**A14 Bologna-Bari-Taranto**  
**Tratto Bologna Borgo Panigale-Bologna San Lazzaro**  
**Potenziamento in sede del sistema autostradale e Tangenziale di Bologna**

**Documentazione relativa alle**  
**Verifiche di ottemperanza alle Condizioni Ambientali**  
**relative al Piano di Monitoraggio Ambientale**

- **DECVIA 133/2018: condizioni A3-A7.5-A7.6-A7.7-C18-C28-C29-C30-C31-C33-C34-C78-C79-C80-C93-C94-C95-C96-C97-C98-C99-C100-C101**
- **Provvedimento di esclusione dalla VIA - Viadotti Reno e Savena n. 173 del 03.06.2021: condizioni VIAD 5-VIAD 6-VIAD 8**

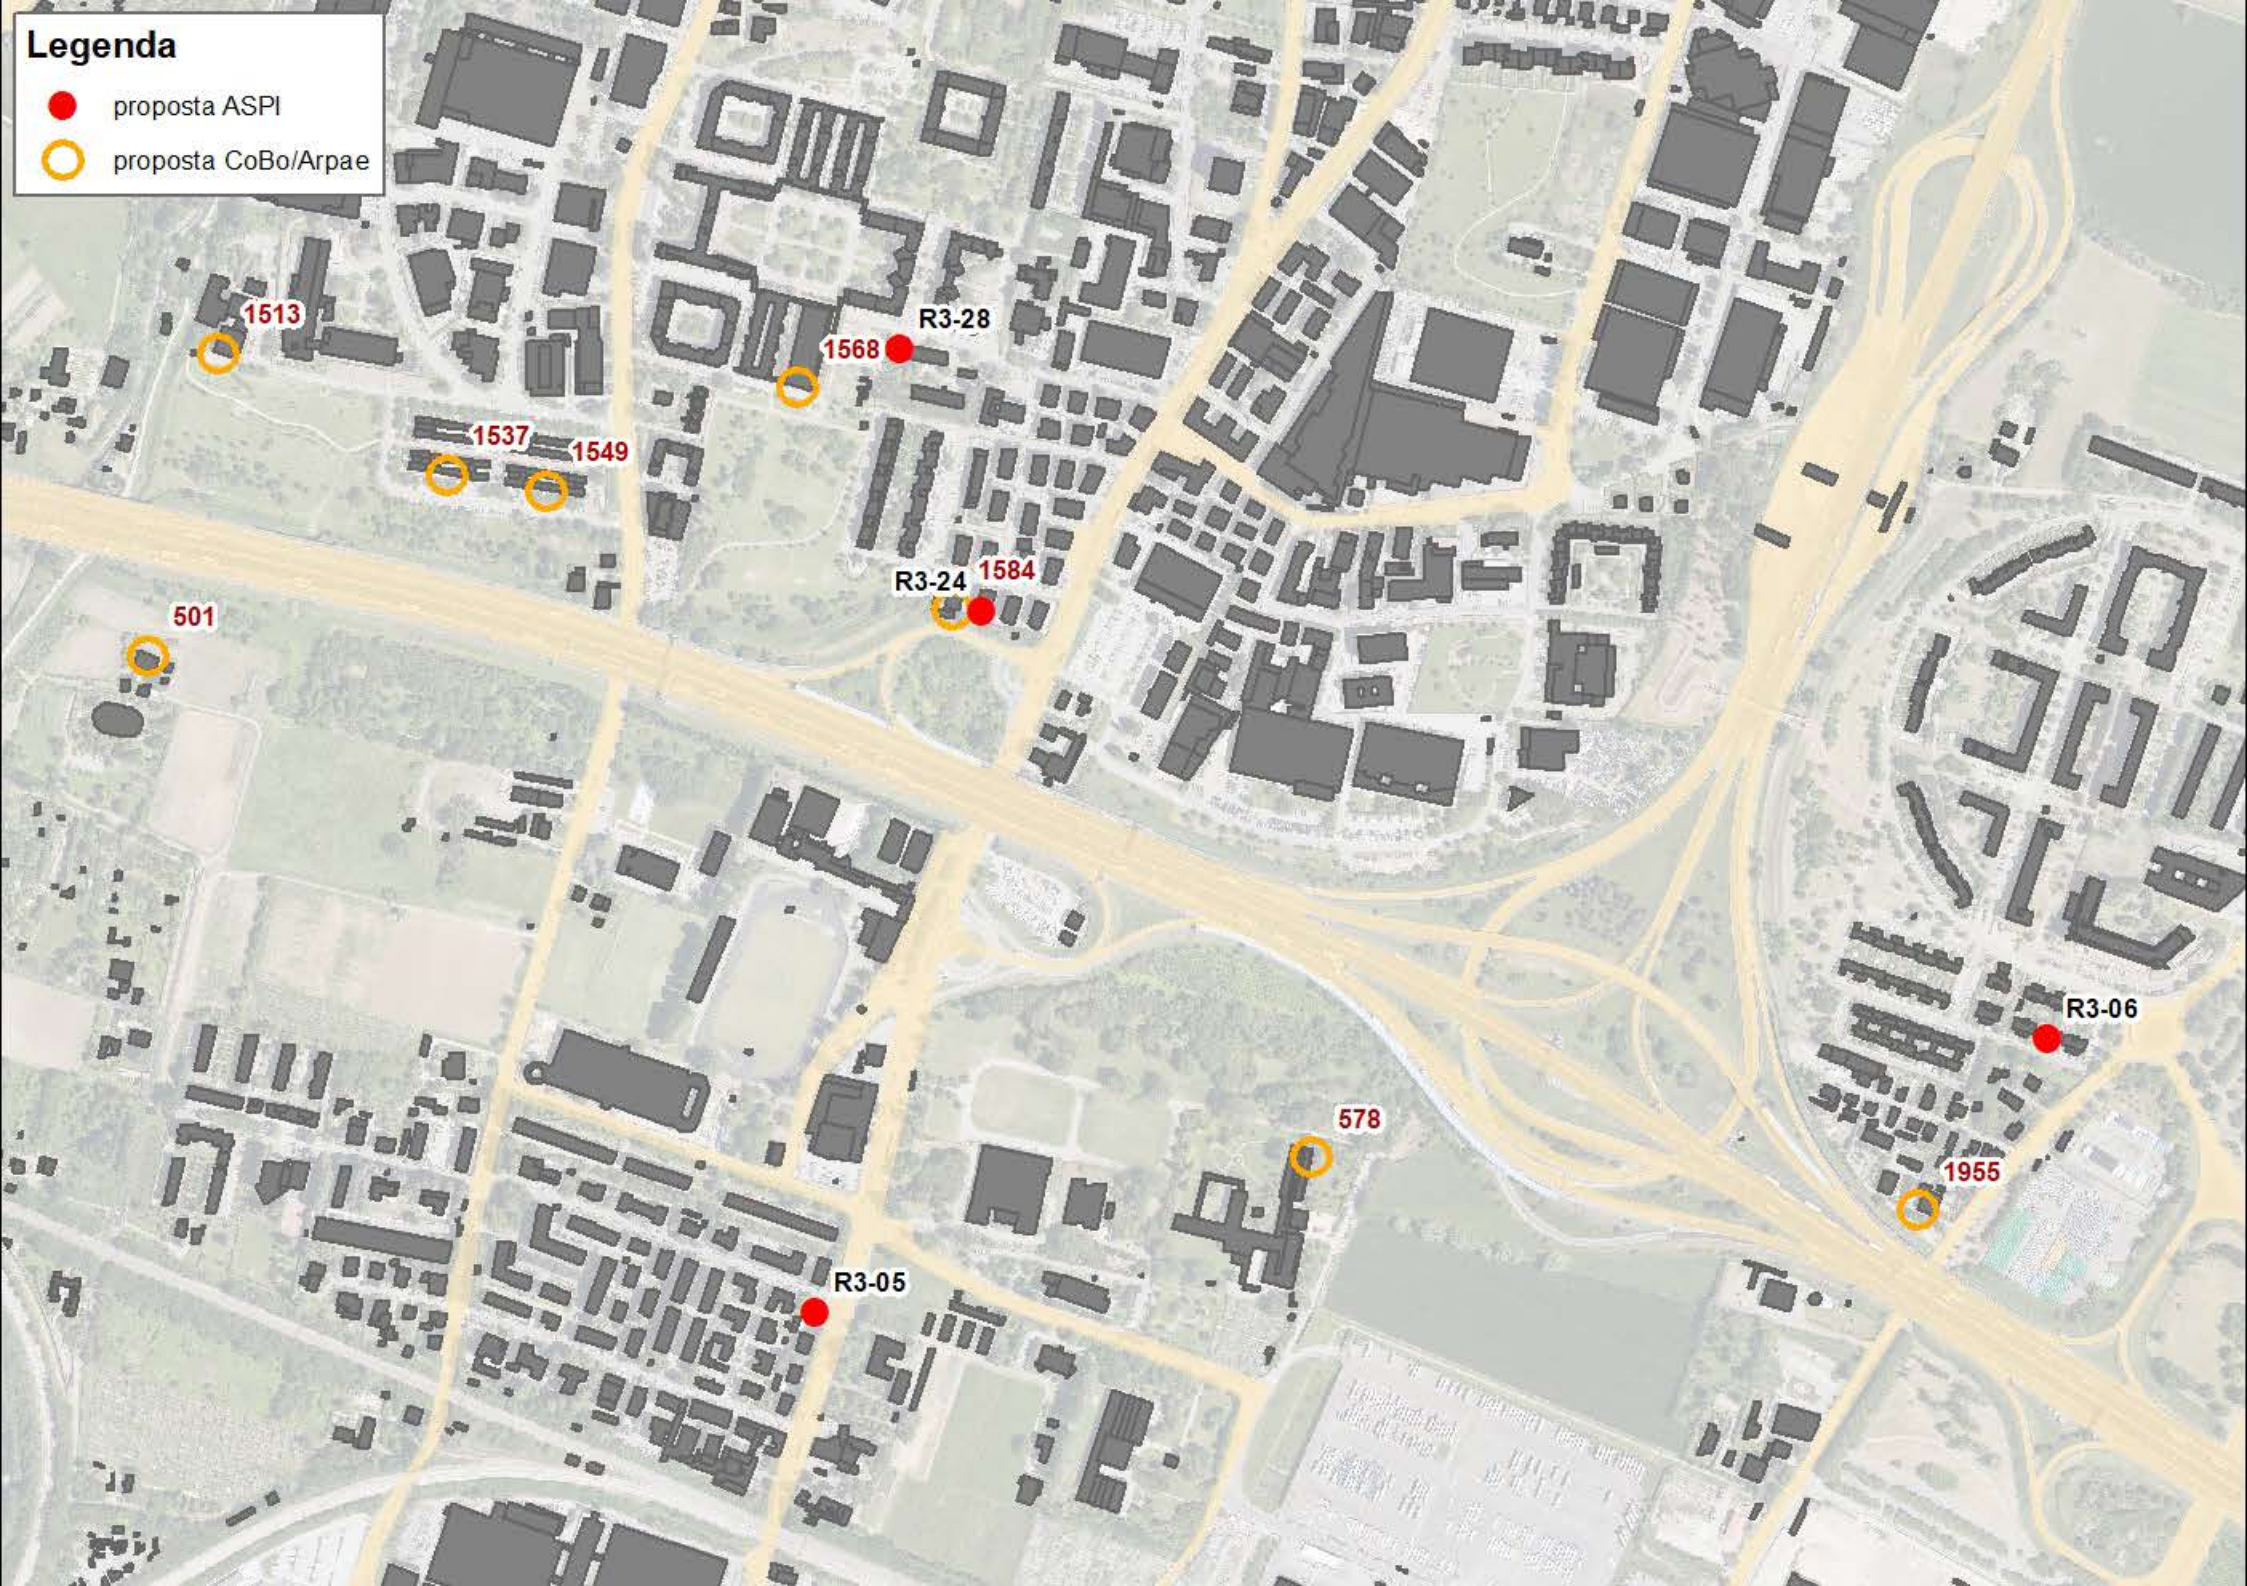
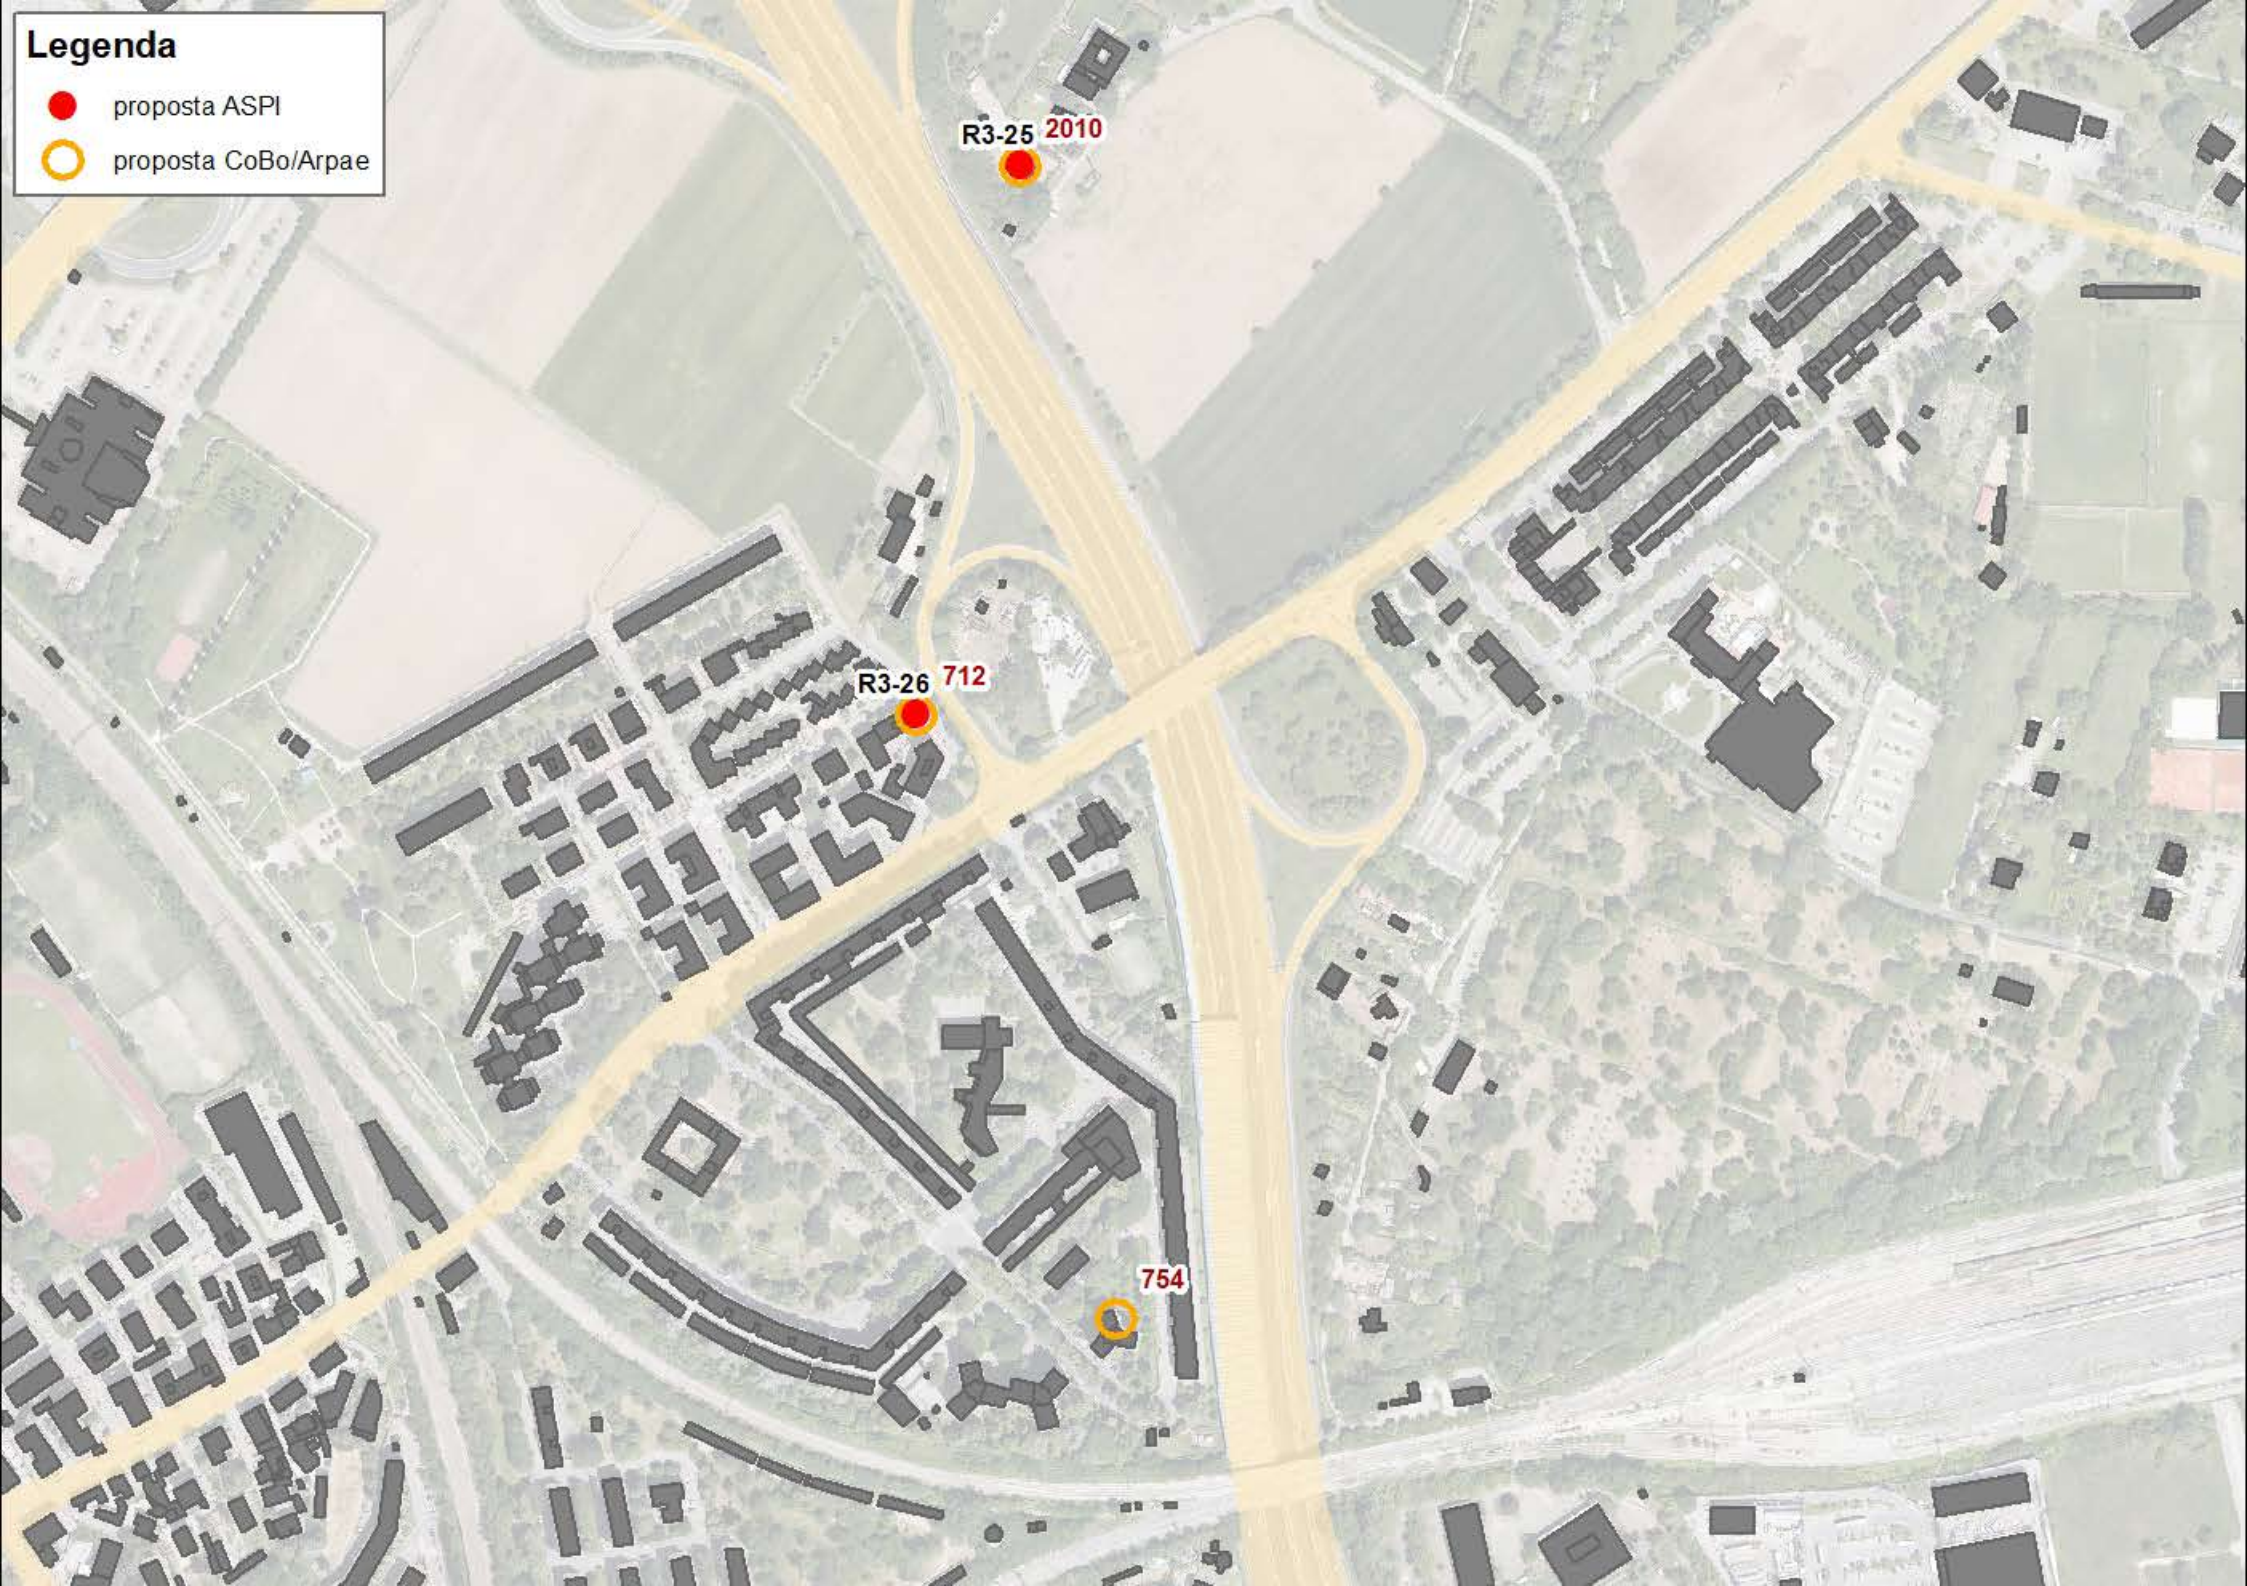
Si richiede di **aggiungere un punto di monitoraggio:**

5. sull'edificio n. 1027 di via Rivani.
